SIRA NO.	EDİRNE KÜLTÜR VARLIKLARINI KORUMA BÖLGE KURULU KARARI	Tarih ve 4173 sayılı karar ekidir.	MECLİS KARAR NO	RED/KABUL	TBŞ-K.NO	TBüyükşehir
A	1-Uygulama ve yapılaşma hükümlerinde 3.14. nolu plan notunun "D-110 Karayolunun kuzeyinde ayrık nizam 5 kat yapılanma koşuluna sahip konut adalarında parsel büyüklüğü en az 1000m ² , ticaret, konut+ticaret+turizm adalarında parsel büyüklüğü en az 400 m ² sağlanmadığı takdirde kat adedi 4'ü Emsal :1.20'yi aşamaz" şeklinde düzeltilmesi koşuluyla; A-4 kat 0.30/1.20 yapılaşma koşuluna sahip gelişme konut alanlarının A-5 kat 0.30/1.50 olarak değiştirilmesinin uygun olduğuna	1-D-110 karayolunun kuzeyinde "A-4 kat 0.30/1.20" yapılaşma koşuluna sahip gelişme konut alanlarındaki yapılaşma hakkı "A-5 kat 0.30/1.50" olacak şekilde değiştirilmesi				
B	2- "DA1" ibareli gelişme konut ve ticaret alanları için ifraz koşulları değişikliğinin C ve D maddelerde belirtildiği şekilde plan notlarındaki düzeltme ile yapılmasının uygun olduğuna	2-Seymen yolunun doğusunda yer alan DA-1 ibareli gelişme konut alanları ve ticaret alanlarında en küçük parsel büyüklüğünün 1000m ² ye çıkarılması

E.K.V.K. Kurulunun **24.03.2025**
Tarih ve **1173** sayılı kararı

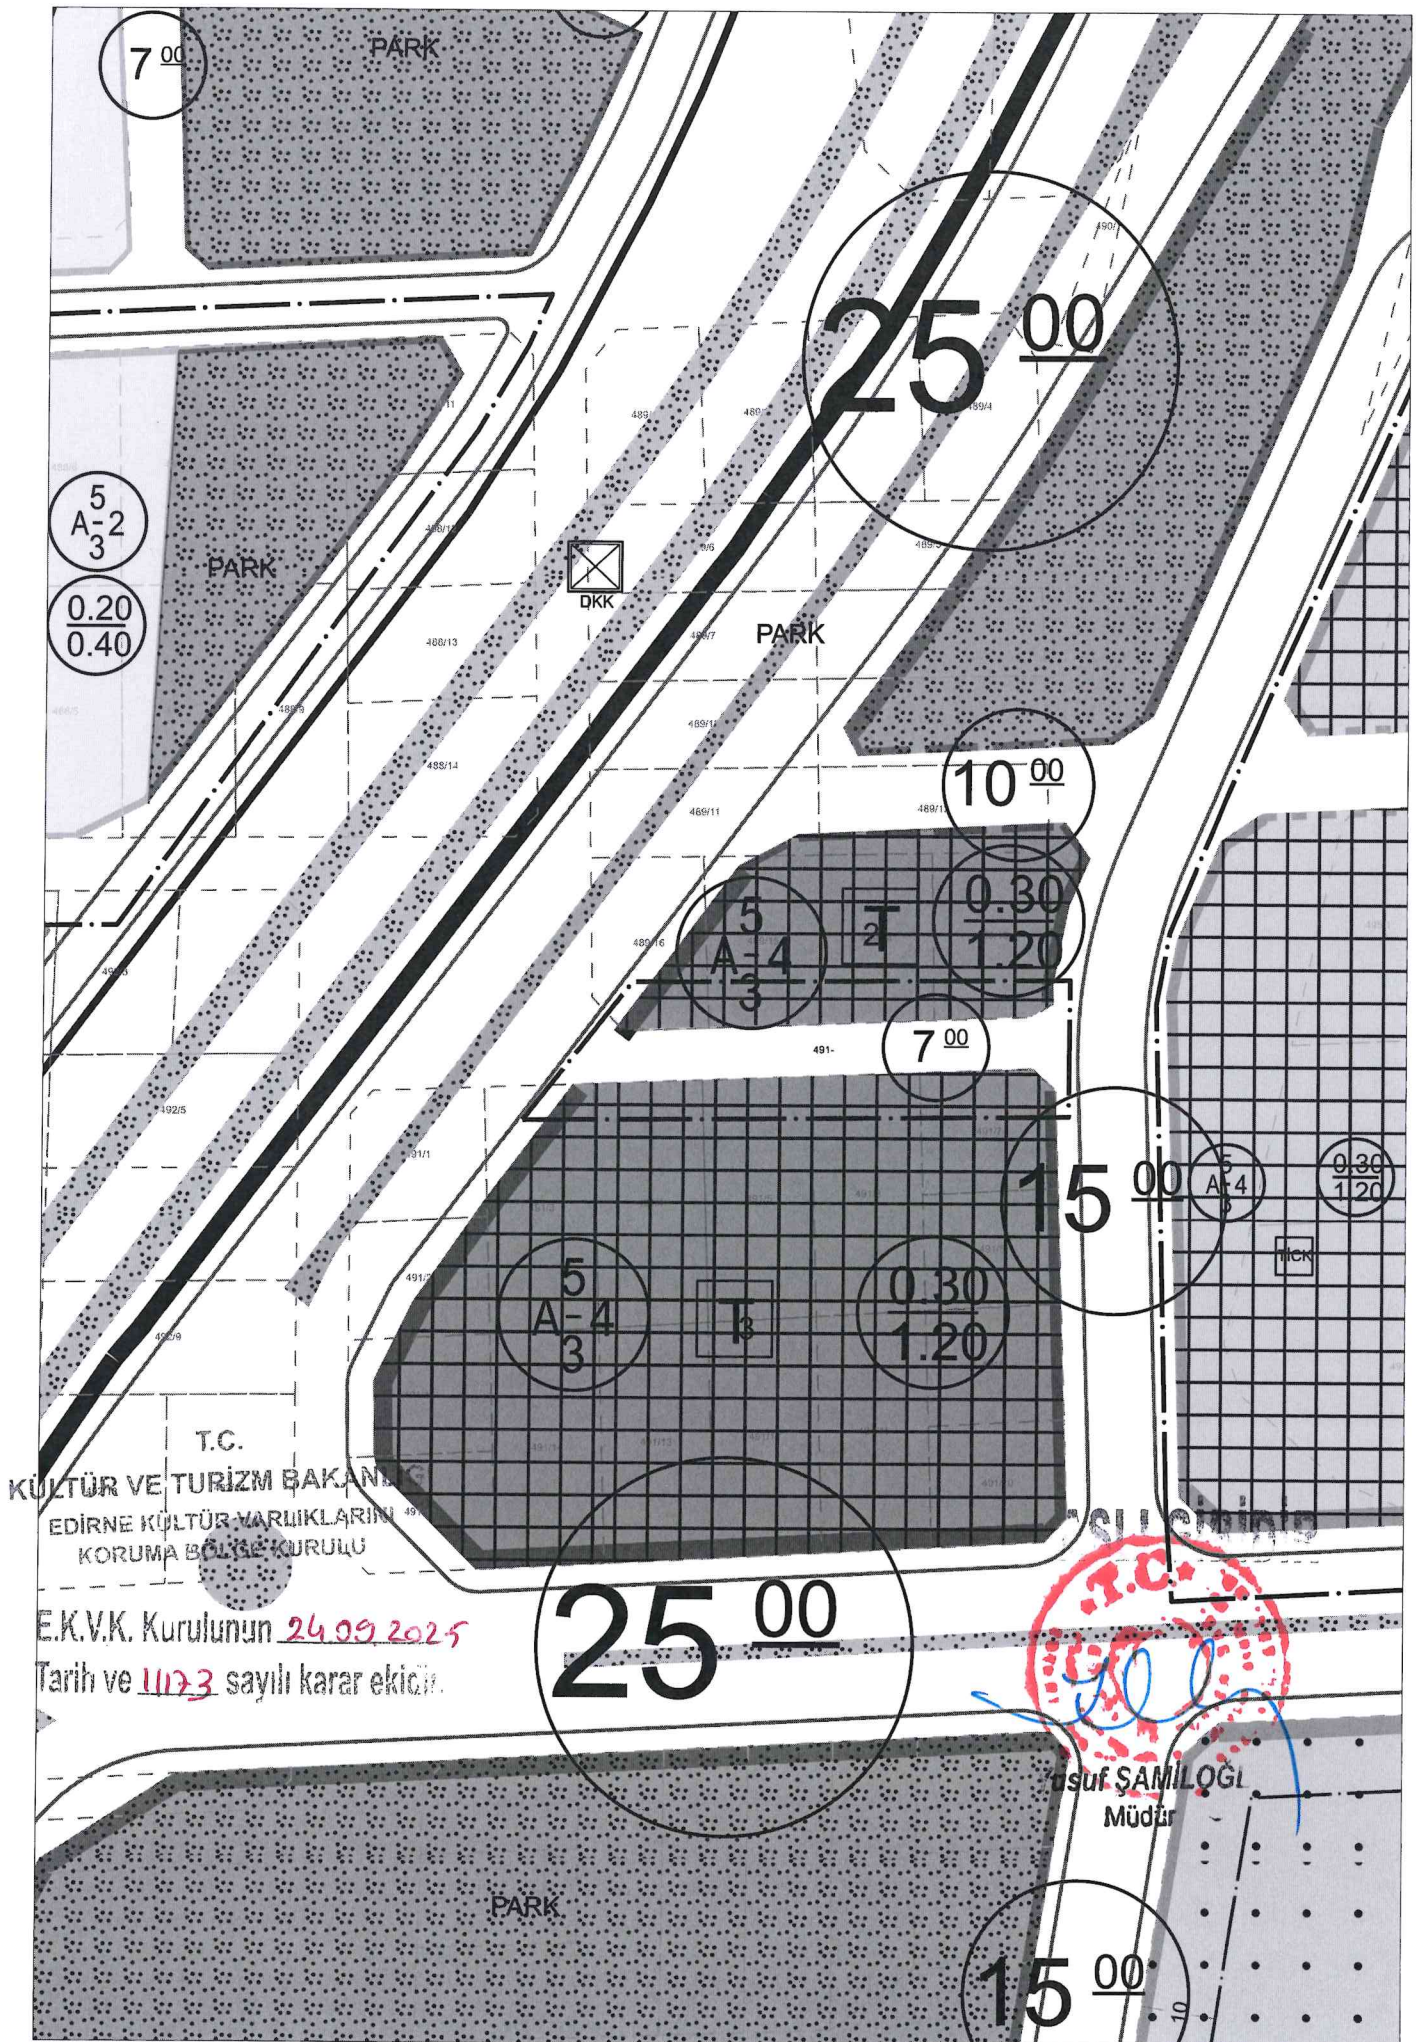
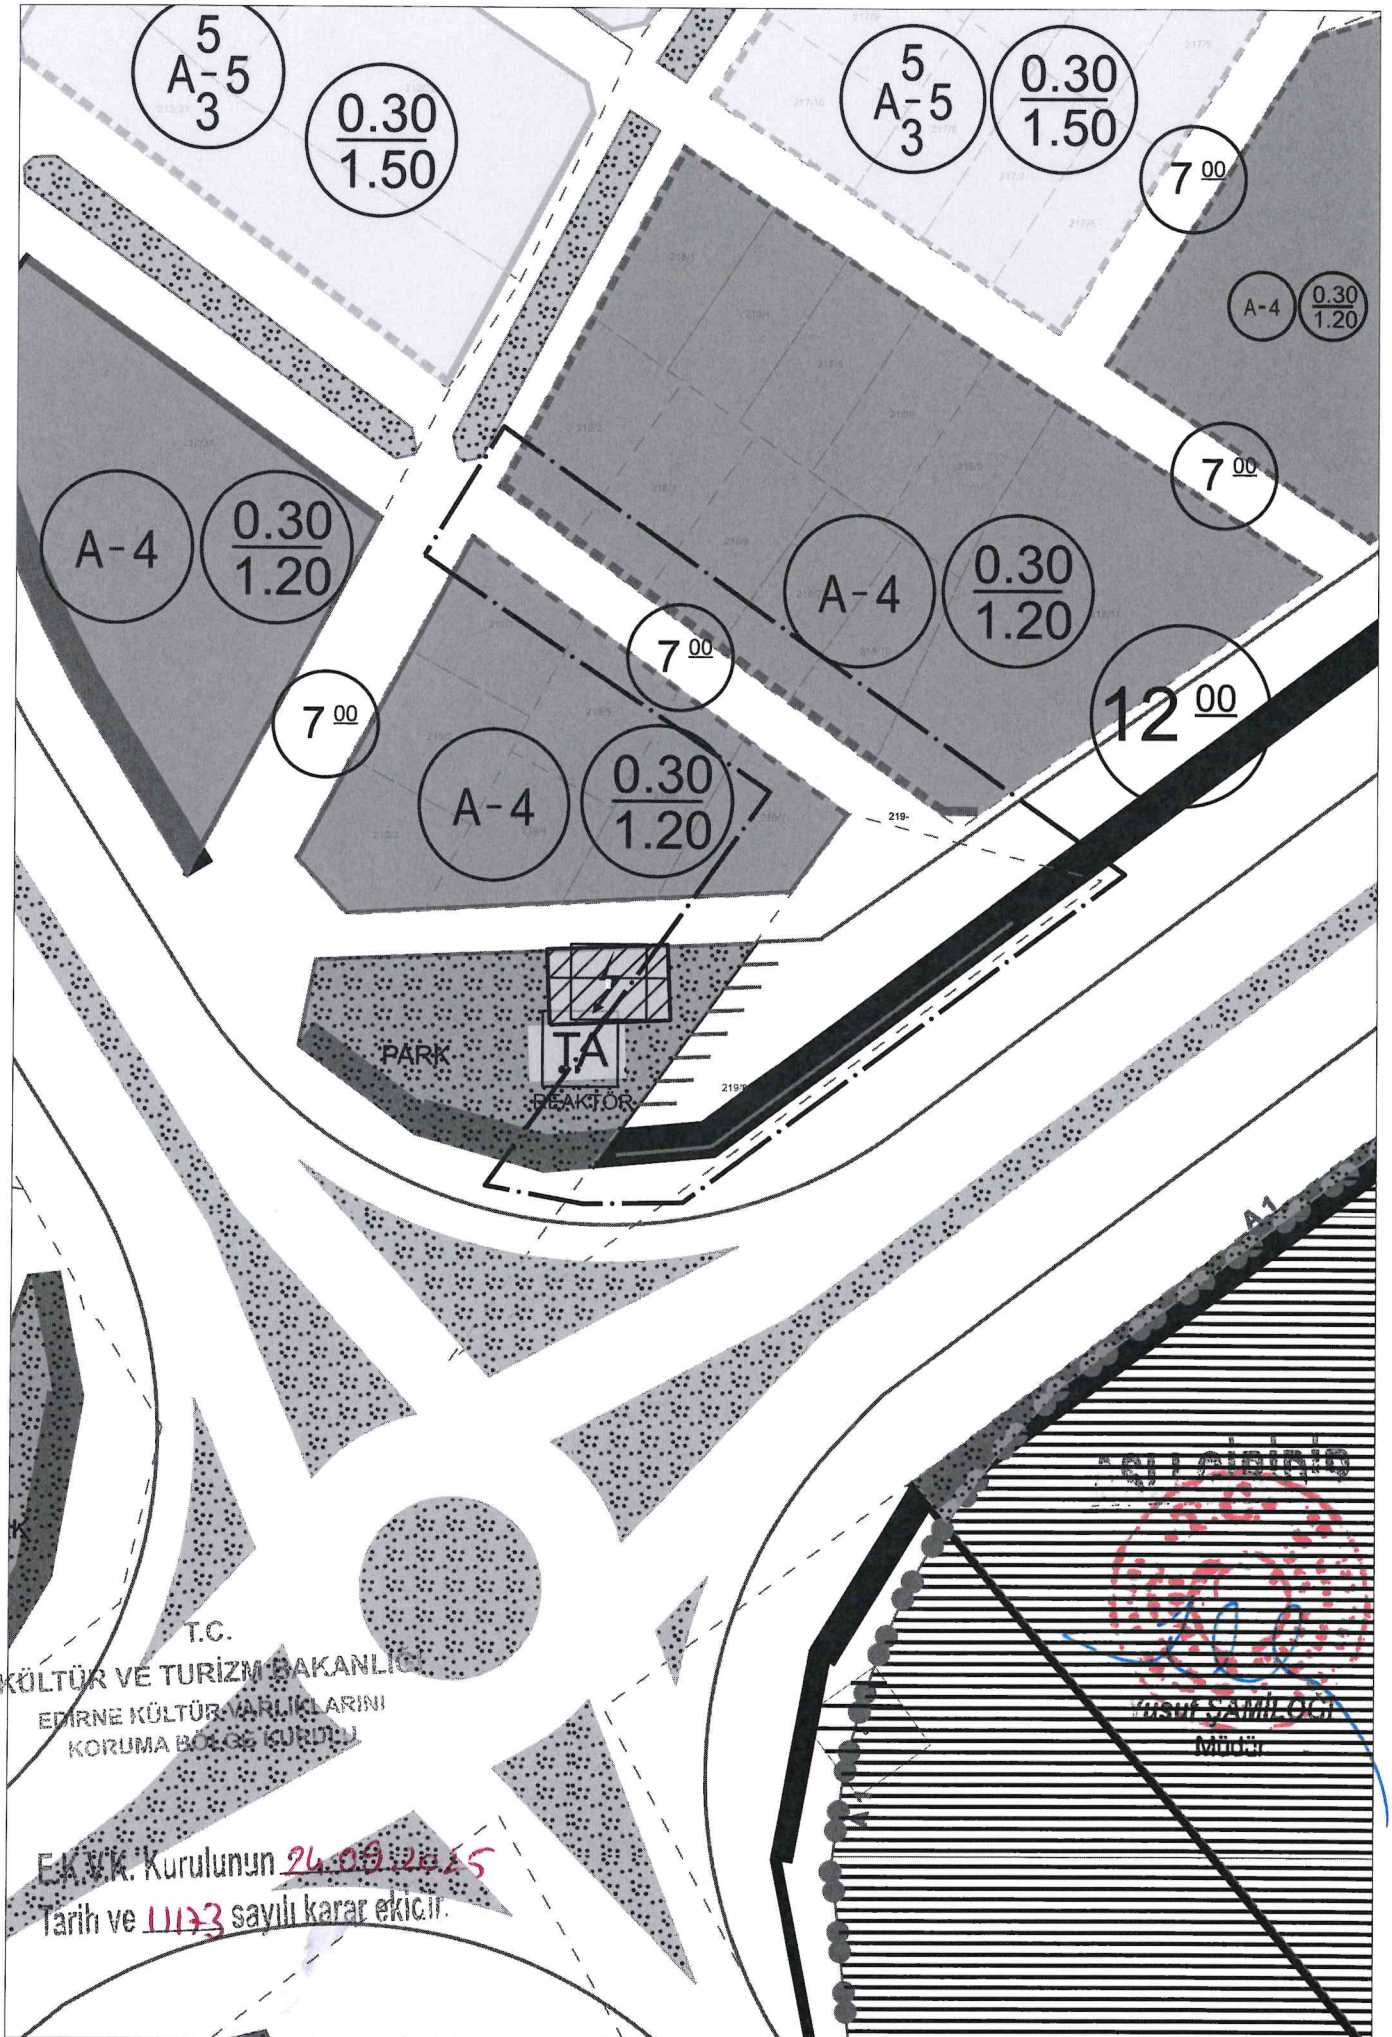
F	Uygun olduğuna (Ek:F)	6-Bahçelevler Mahallesi 592 ada 1 parseldeki yapılaşma koşullarına TAKS:0.60 ibaresinin imar planına işlenmesi

Ek: 37-46-66-100

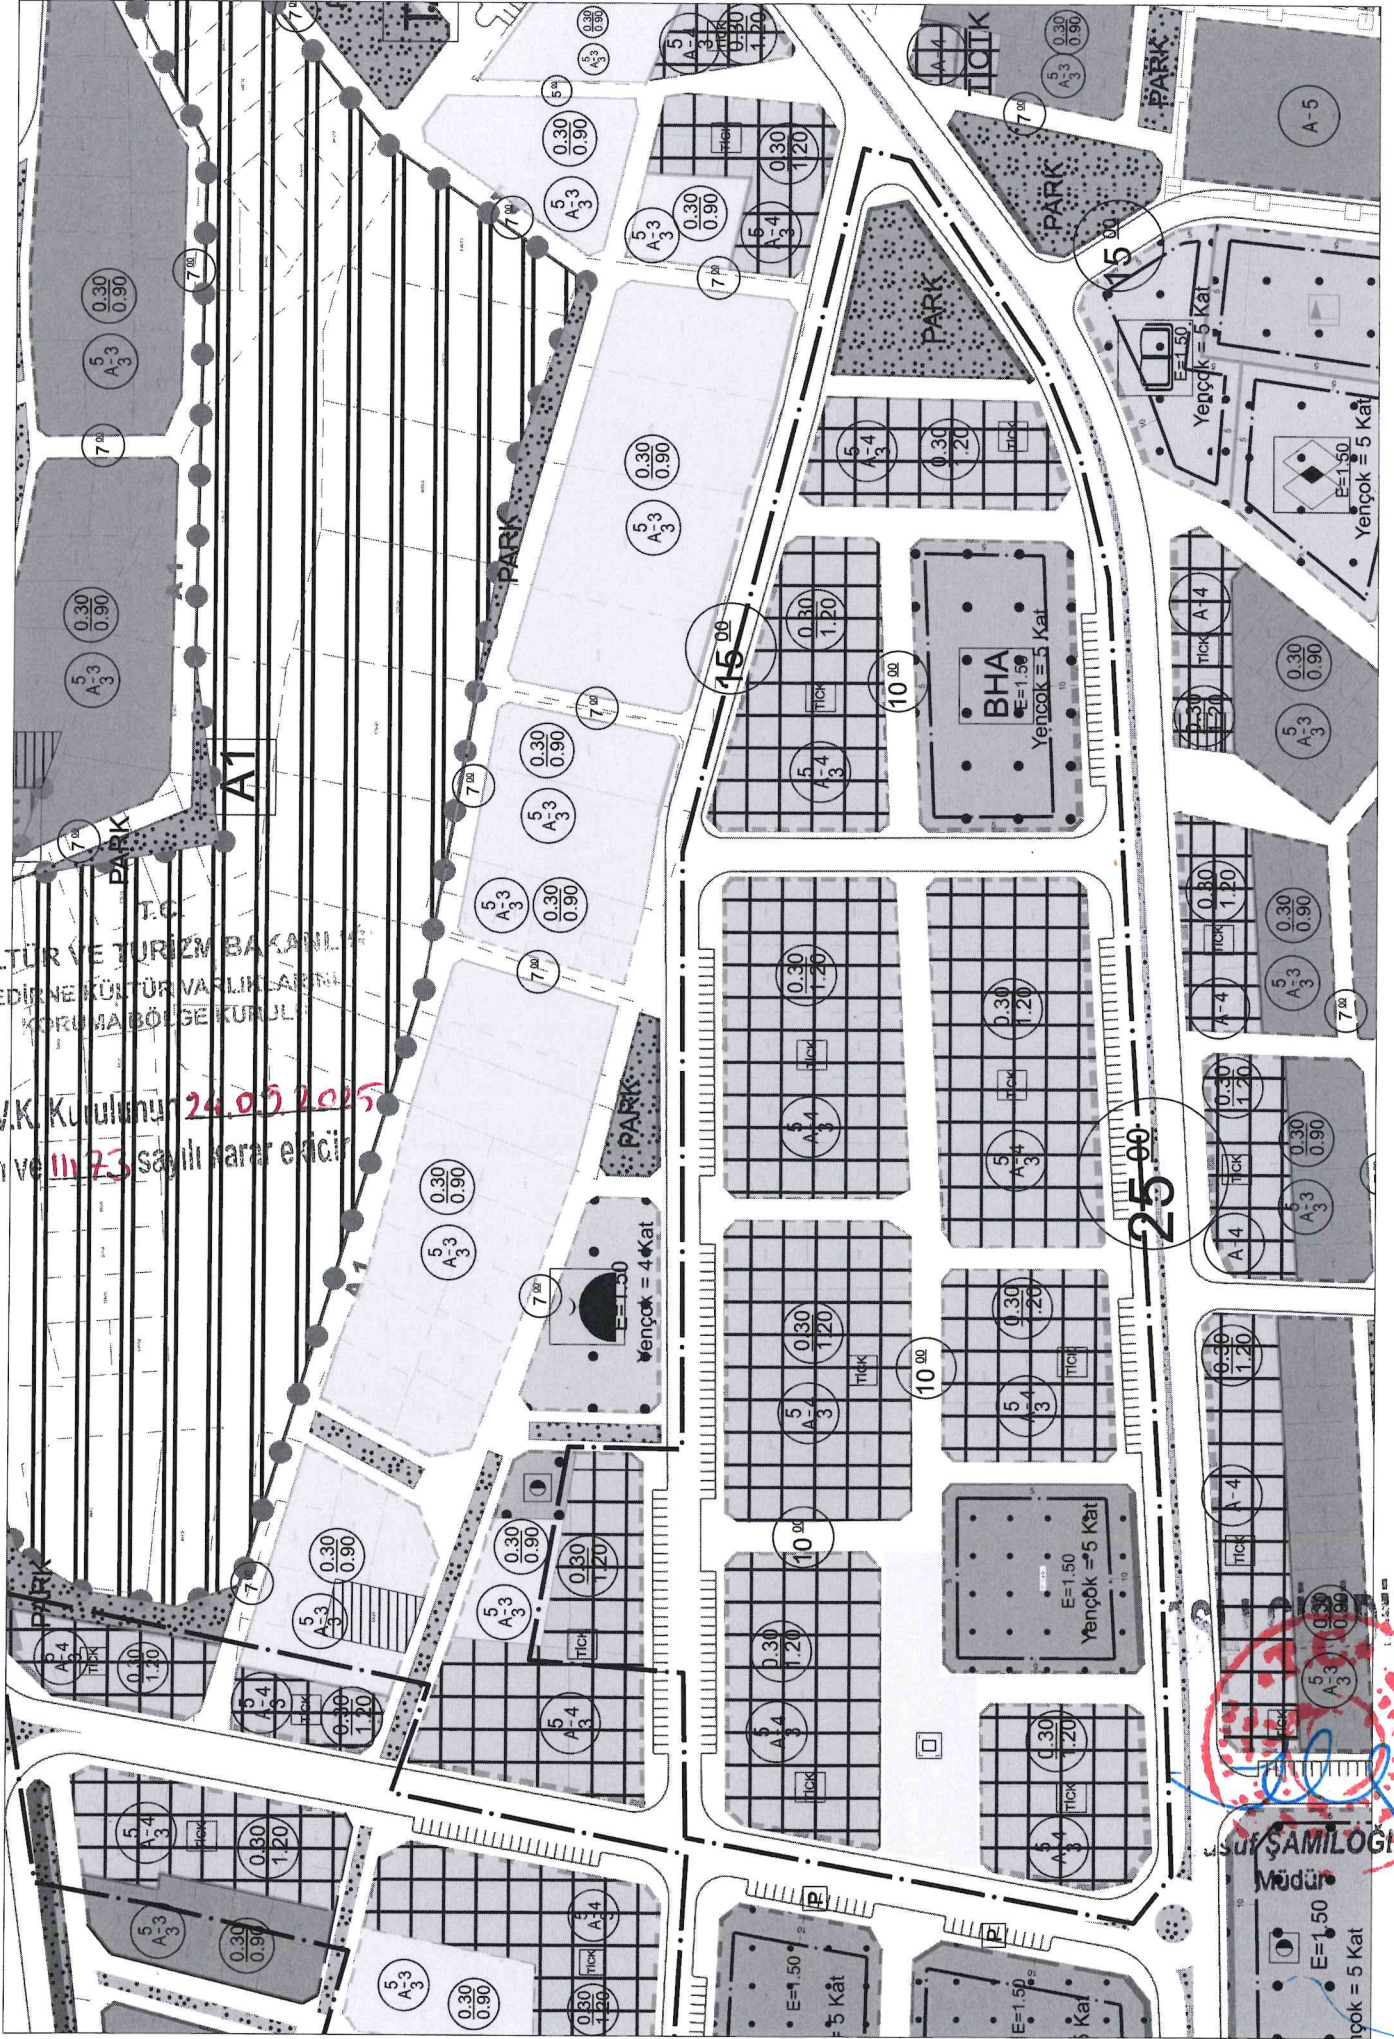
46	Revizyon koruma amaçlı imar planından önceki planda olduğu şekilde ticaret+konut olarak 4 kat olmasının uygun olduğuna (Ek:37-46-66-100)	285/1	525/1	Belediye Meclisinde 4 kat 0.30/1.20 olarak kabul edilen yapılaşma hakkının 0.30/0.90 olarak guncellendiğinden bahisle yeniden değerlendirilmesi talep edilmektedir.	215	KABUL	745	KABUL
66		269/2	523/2	Meri imar planında 4 kat ticaret alanında kaldığı askıdaki planda 3 kat konut alanı olarak değiştirilmeden dolayı eski hali gibi kalmaya talep edilmektedir.	235	KABUL	765	karar almaya yer olmadığına
100		285/2-3-4-5-6-7-8-9	525/2-3-4-5-6-7-8-9	4 kat 0.30/1.20 olan yapılaşma hakkının 0.30/0.90 a düşürülmesine itiraz edilmektedir.	269	KABUL	799
